**Déposition de Etienne et Véronique Semichon à l'enquête publique****Etienne Semichon** <etienne.semichon@sfr.fr>mercredi 22 août 2018 à 13:40 réception

Objet : Réponse de Etienne et Véronique Semichon à l'enquête publique de la révision du PLU de Saint-Philibert

Annexe 1 : Zoom de la zone tel qu'apparaissant dans le règlement graphique de la révision du PLU

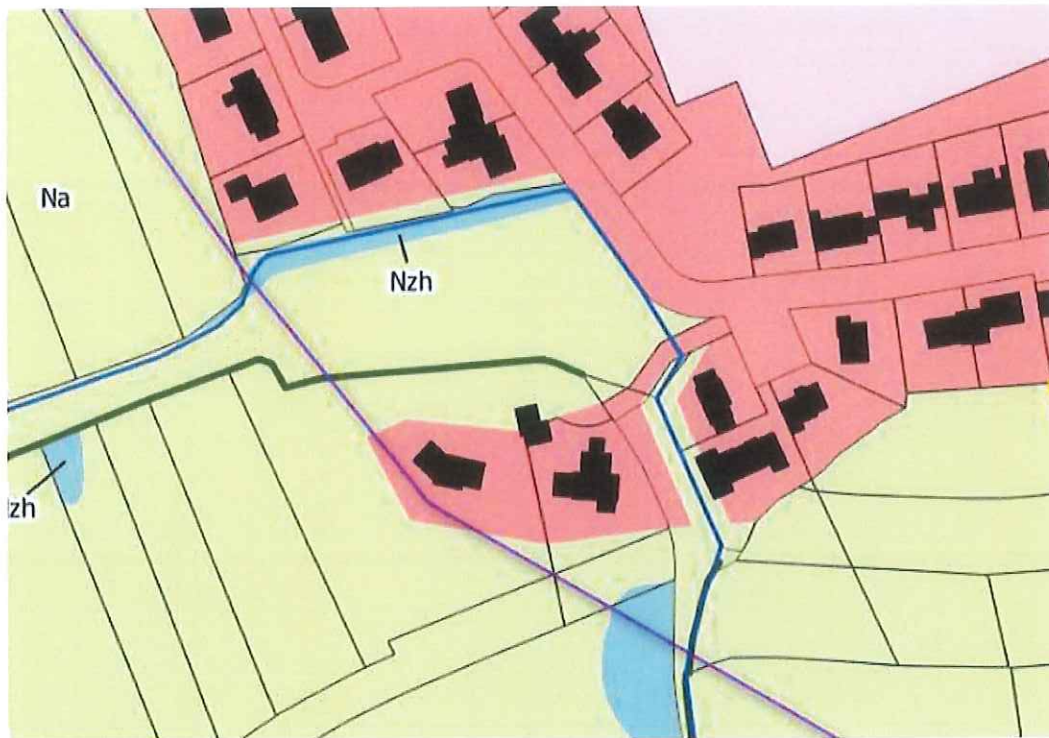
De la même façon nous considérons que la zone rose foncée qui dessine la moitié du chemin à l'Est est une erreur du tracé, il n'y a aucune raison de rendre cette moitié de chemin en zone Uab qui ne débouche que sur un chemin piétons qui est classé Na.

Cette partie du chemin et le chemin des parcelles 300 et 303 doivent donc être classés Na.

Annexe 2 : Nos demandes de modifications

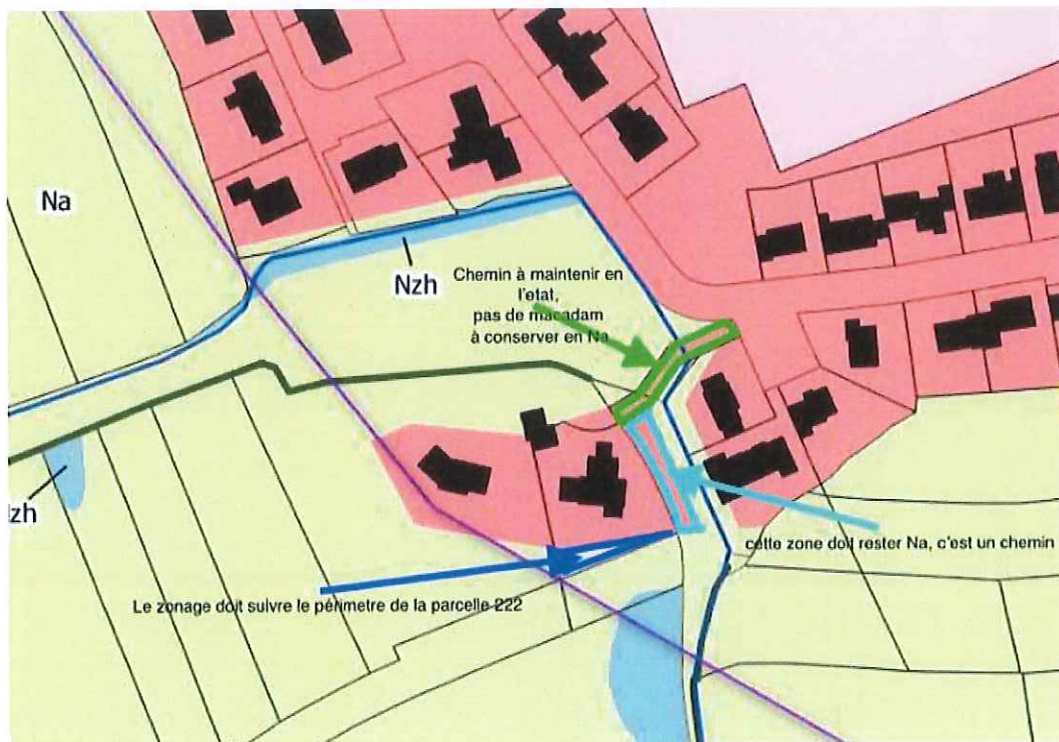
Par ailleurs, comme demandé par l'association Dasson, nous demandons que cette zone Uab située au sud de la rue des presses, soit renommée Uab2 avec limitation de hauteur au faitage de 8,5m et toiture à deux pentes en ardoises ou similaire, ceci afin de répondre à l'orientation 2, Axe 1 du PADD (voir ci dessus)
